建筑防火及防排烟设计 疑难问题解读

南京市建筑设计研究院有限责任公司
张建忠

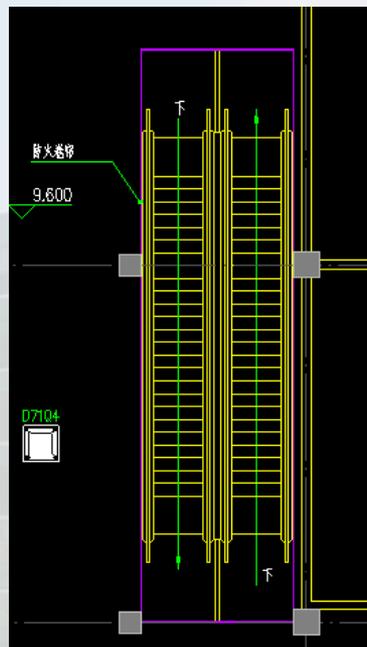
Q29：如下图所示,剪刀楼梯间水平方向两个窗户隔层设置开启窗，其它层为固定窗；竖向开启窗均为一个楼梯，且每5层满足开启外窗 2m^2 要求,顶层满足开启外窗 0.8m^2 ；两个楼梯开启窗在水平方向有一定距离，能否作为满足自然排烟？
